Objet : Projet de parc éolien sur les communes de Saint-Aignan et de Jauzé (arrêté du 24 août 2017 - n° DCPAT 2017-0486)

Suite à la consultation du dossier d'enquête publique (arrêté du 24 août 2017 - n° DCPAT 2017-0486) portant sur la construction d'un parc éolien sur le territoire des communes de Saint-Aignan et de Jauzé, portée par la SAS Eoliennes de Trente Arpents, nous souhaitons vous faire part des remarques et questionnements suivants.

Étude d'impact volet faune/flore : sous-dossier n°7

Carte n°12 : Zones à enjeu pour l'avifaune en hiver et en migration (source SRE)

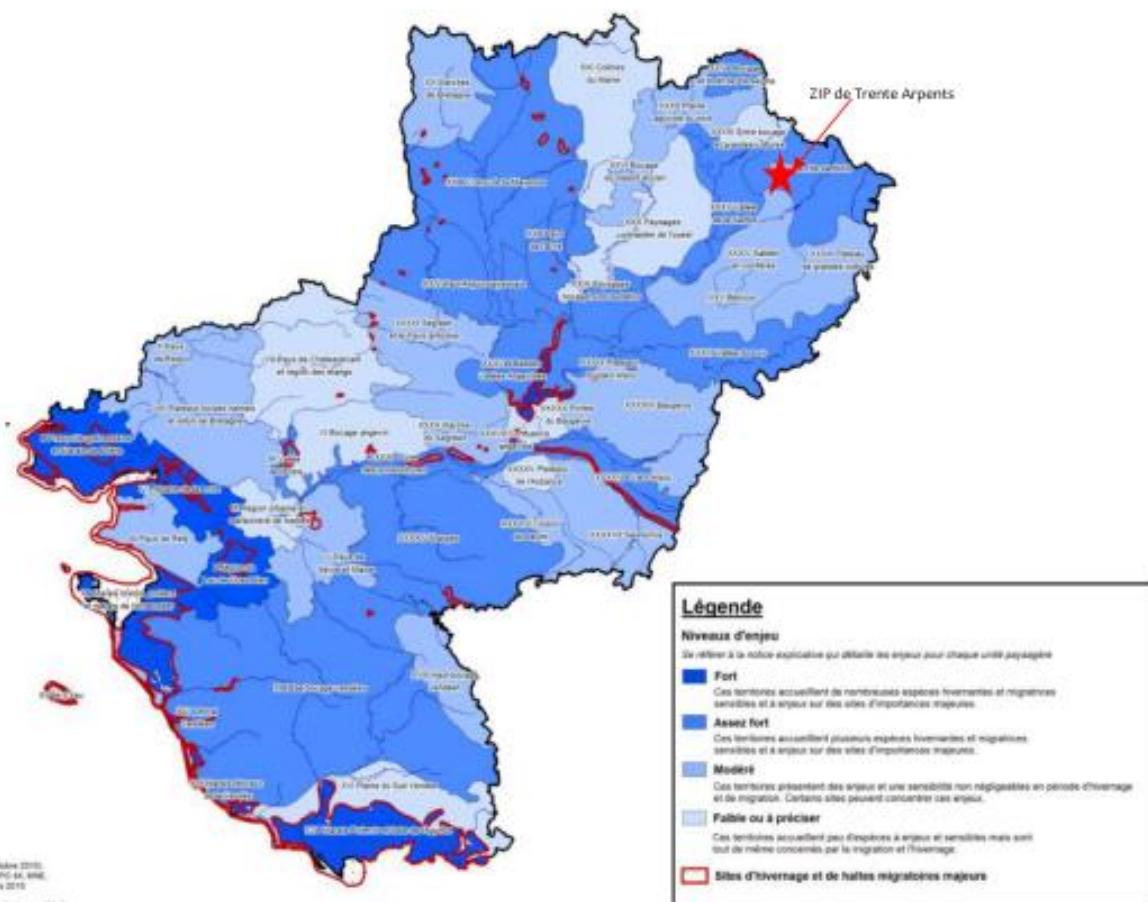
Il est mentionné à la page 58 que "pendant l'hiver et lors des migrations, le Schéma Régional Eolien indique que la ZIP se situe dans un secteur à enjeu fort" (carte ci-dessous), Schéma régional Eolien auquel ont participé les LPO des départements des Pays de la Loire notamment pour l'élaboration des préconisations avifaune et chiroptères.

Les résultats des inventaires menés pendant l'étude d'impact corroborent bien le fait que la ZIP se situe dans un secteur à "fort" enjeu pour l'avifaune. En effet, ont été recensées des espèces dont les statuts de conservation sont très défavorables dans la Liste Rouge des Oiseaux nicheurs des Pays de la Loire (Marchadour B. (coord.), 2014. Oiseaux nicheurs des Pays de la Loire). Pour ne citer que quelques espèces :
